О Д Л У К У
О ИЗМЕНАМА И ДОПУНАМА
ПЛАНА ГЕНЕРАЛНЕ РЕГУЛАЦИЈЕ
НАСЕЉЕНОГ МЕСТА ВЕТЕРНИК
(пет локалитета)

ИЗВЕШТАЈ
О ИЗВРШЕНОЈ СТРУЧНОЈ КОНТРОЛИ
НАЦРТА ОДЛУКЕ О ИЗМЕНАМА И ДОПУНАМА ПЛАНА ГЕНЕРАЛНЕ
РЕГУЛАЦИЈЕ НАСЕЉЕНОГ МЕСТА ВЕТЕРНИК (ПЕТ ЛОКАЛИТЕТА)
ПРЕ ИЗЛАГАЊА НА ЈАВНИ УВИД

ИЗВЕШТАЈ
О ОБАВЉЕНОМ ЈАВНОМ УВИДУ У НАЦРТ ОДЛУКЕ О
ИЗМЕНАМА И ДОПУНАМА ПЛАНА ГЕНЕРАЛНЕ РЕГУЛАЦИЈЕ
НАСЕЉЕНОГ МЕСТА ВЕТЕРНИК
(ПЕТ ЛОКАЛИТЕТА)

ПЛАН НАМЕНЕ ЗЕМЉИШТА ГРАЂЕВИНСКОГ ПОДРУЧЈА - локалитети 1 и 2

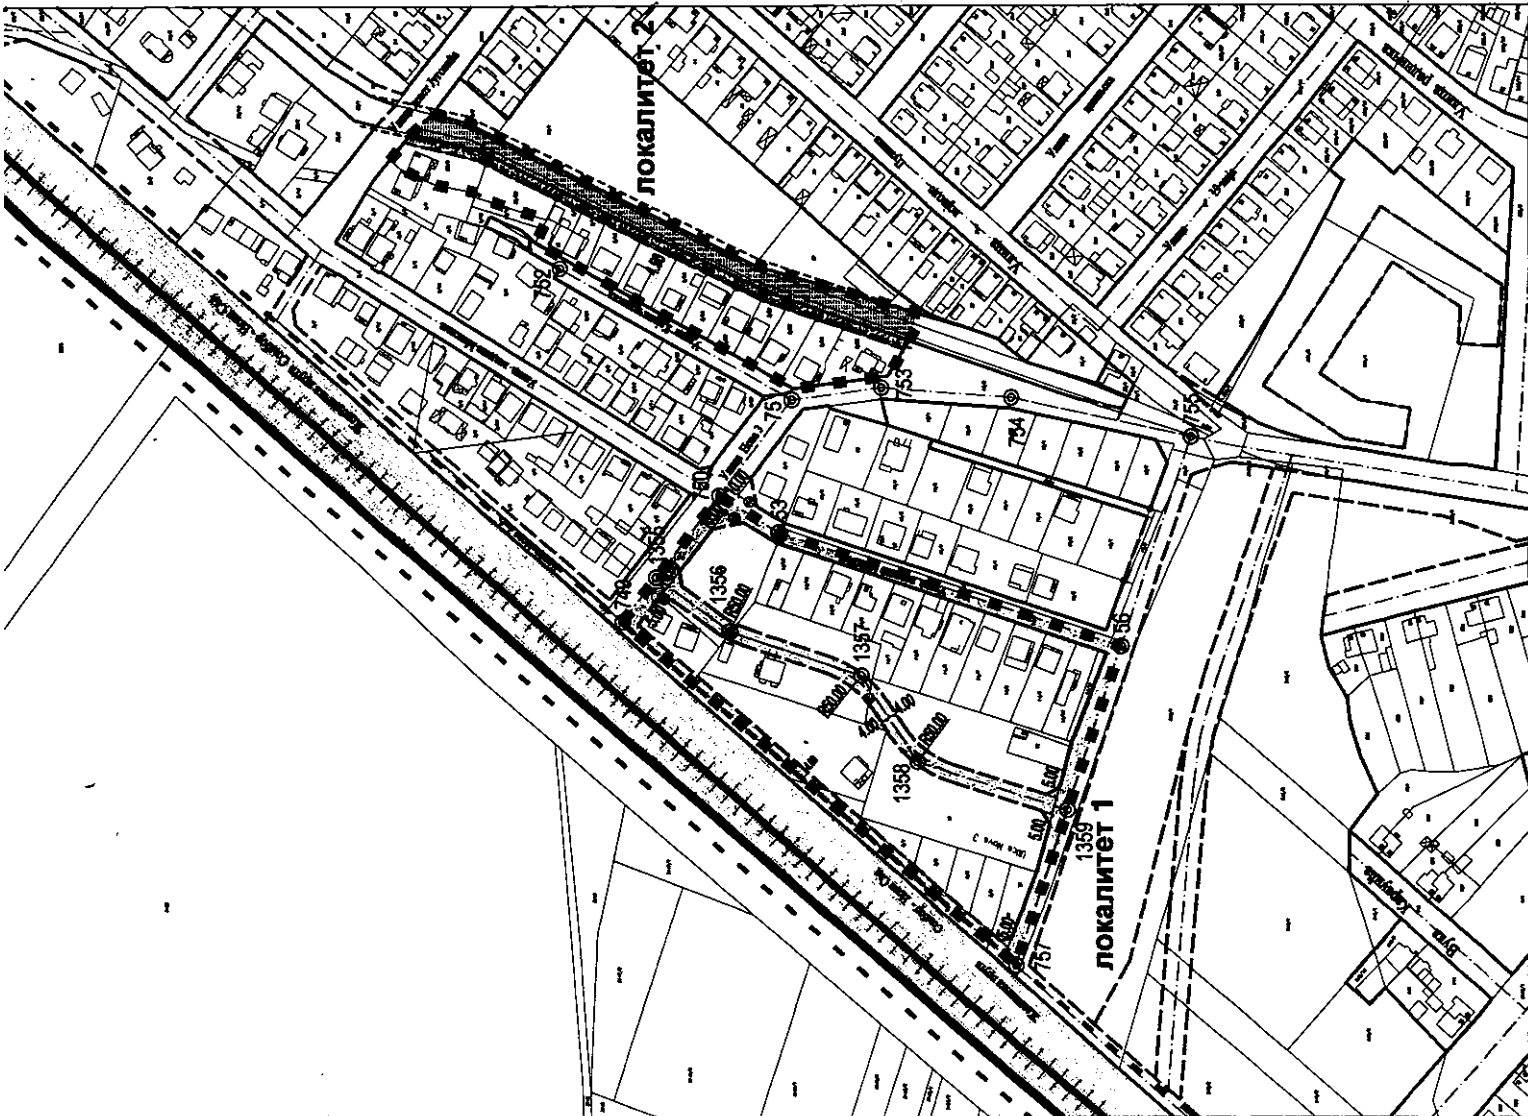
Комисија за планове сматра да је потребно додати на графичким приказима коте за планирану регулациону линију уз постојећи мелиоративни канал (локалитет број 2).
